Fra: Kirsten Klein <kirstenklein@mors.dk>
Sendt: 4. august 2014 12:48
Til: Natur og Miljø (postkasse)
Emne: Indsigelse mod Kommuneplantillæg nr.1, Molerindvinding ved Stærhøj.
Vedhæftede filer: INDSIGELSE MOD VVM.docx

INDSIGELSE MOD KOMMUNEPLANTILLÆG NR.1

Molerindvinding ved Stærhøj

Vedr. Forslag til Kommuneplantillæg 1 og Miljørapport - Molerindvinding ved Stærhøj

Figur 10. Alternativforslagets transportrute - Molvervej, Teglværksvej, Fårtoftvej, Nordmorsvej

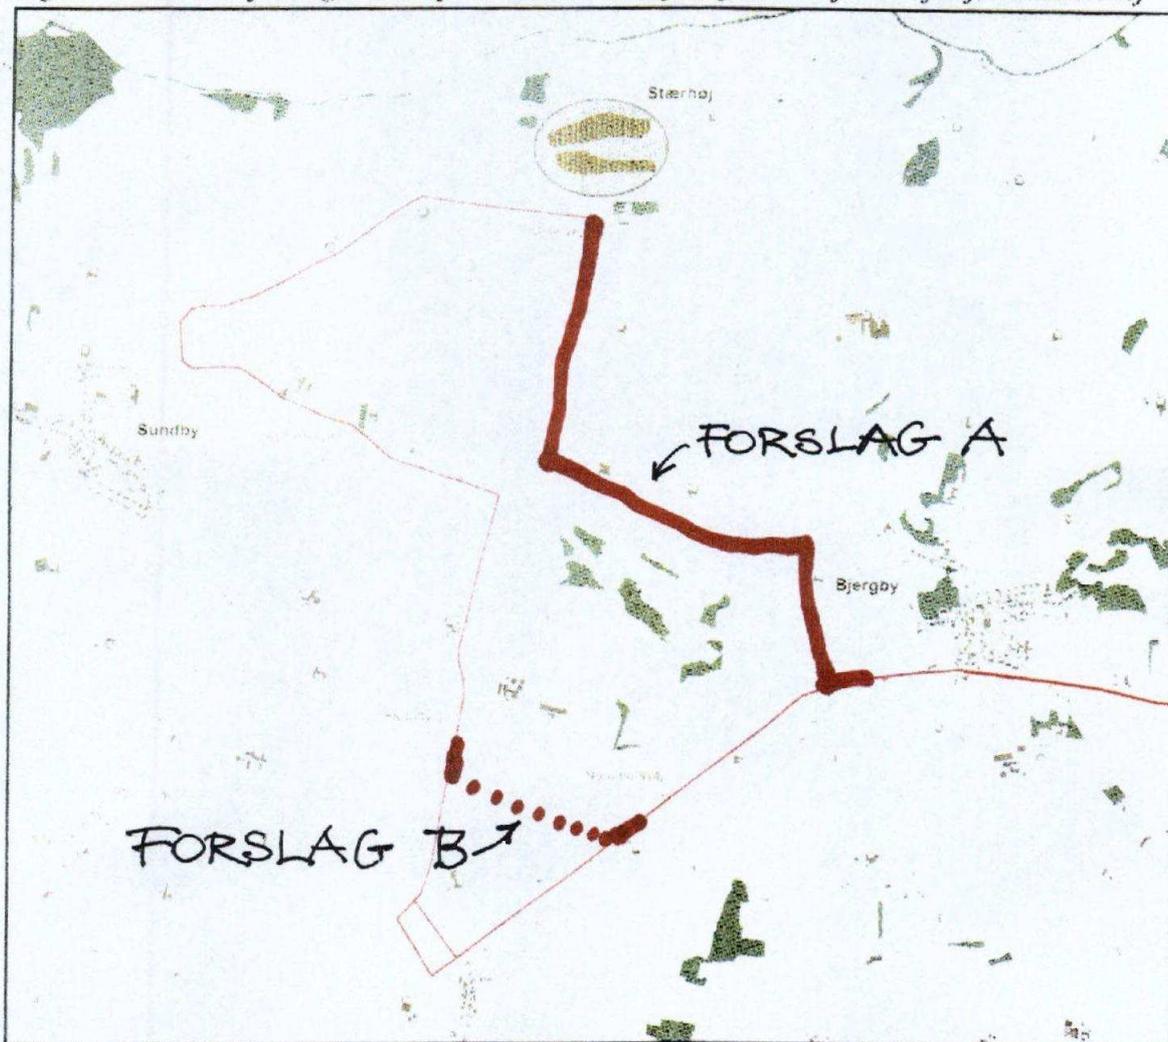
I miljørapporten er foreslået en alternativ transportrute, hvori Fårtoftvej indgår. Det er efter vores opfattelse en meget dårlig løsning. Dels er Fårtoftvej en smal vej, der er i ringe stand, dels er vore to boliger Fårtoftvej 3 og Fårtoftvej 4 beliggende kun hhv. 5 og 11 m fra vejskel. Dertil kommer, at Fårtoftvej 3 er et ældre hus, der helt sikkert ikke kan tåle den store belastning, som de mange tunge molertransporter vil medføre.

Vi vil derfor foreslå en anden rute, som hedder Ny arbejdsvej, Fårtoftmark, Brunhøjvej samt Ny arbejdsvej til Nordmorsvej, se kortbilag, Forslag A. Denne rute vil være til stor økonomisk fordel for såvel Damolin som Morsø Kommune, idet den er ca. 6 km kortere end ovennævnte i miljørapporten viste rute og vil belaste kommunens vejnet væsentligt mindre.

Vælger man trods alt at fastholde den i miljørapporten viste rute via Fårtoftvej, vil vi foreslå, at der anlægges en ny arbejdsvej nord for vore boliger i stedet for syd herfor, se kortbilag, Forslag B. Arbejdsvejen vil også være til fordel for lodsejeren, der i så fald kan benytte den til transport af gylle og korn m.m.
